**Relatório de Fiscalização 258/2022**

FISCALIZAÇÃO NOS SISTEMAS DE ÁGUA E ESGOTO

RELATÓRIO DE FISCALIZAÇÃO TÉCNICA DOS SISTEMAS DE ÁGUA E ESGOTO DO MUNICÍPIO DE PIRASSUNUNGA**PRESTADOR: SERVIÇO DE ÁGUA E ESGOTO DE PIRASSUNUNGA – SAEP****Verificação de Não Conformidades****Americana, dezembro de 2022****1. IDENTIFICAÇÃO DO MUNICÍPIO E PRESTADOR****1.1 MUNICÍPIO**

Foto 2 - Vista do condutor sem cabo de sistema de para raios.

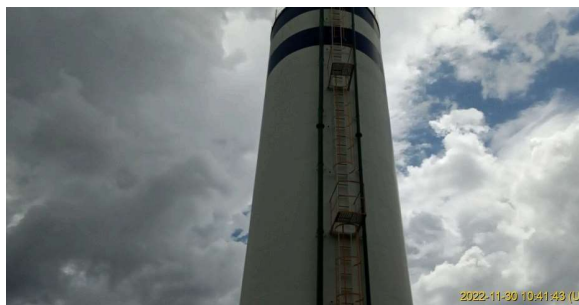
[RES-6.7] Inexistência de para-raios em reservatórios elevados

SIM

Foto 1 - Abertura do cercamento do local

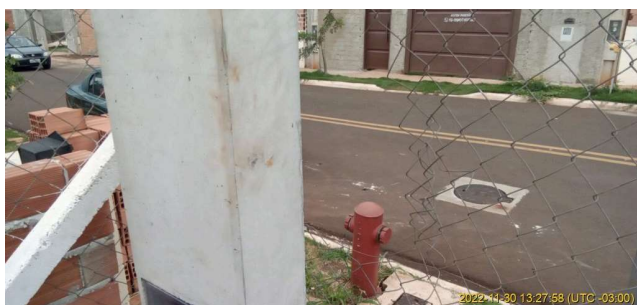
[RES-6.1] A área não está devidamente cercada

SIM

Foto 1 - Vista do condutor sem cabeamento do sistema de para raios.

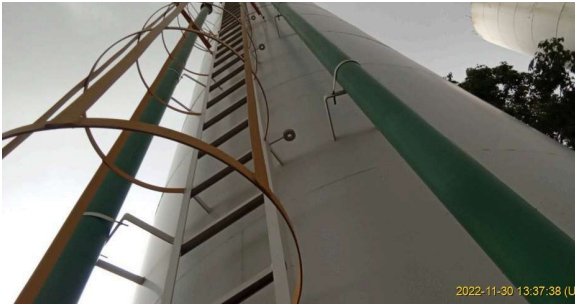
[RES-6.1] A área não está devidamente cercada	NÃO
[RES-6.2] Ausência de identificação da área	SIM
[RES-6.3] Existência de vazamentos aparentes	NÃO
[RES-6.4] Existência de locais sem guarda-corpos ou escadas ou em situação inadequada	NÃO
[RES-6.7] Inexistência de para-raios em reservatórios elevados	SIM
[RES-6.11] Reservatório sem medidor de nível	SIM
[RES-6.12] Reservatório sem tubo extravasor	NÃO
[RES-6.14] Ausência de manutenção, limpeza, conservação e segurança	NÃO
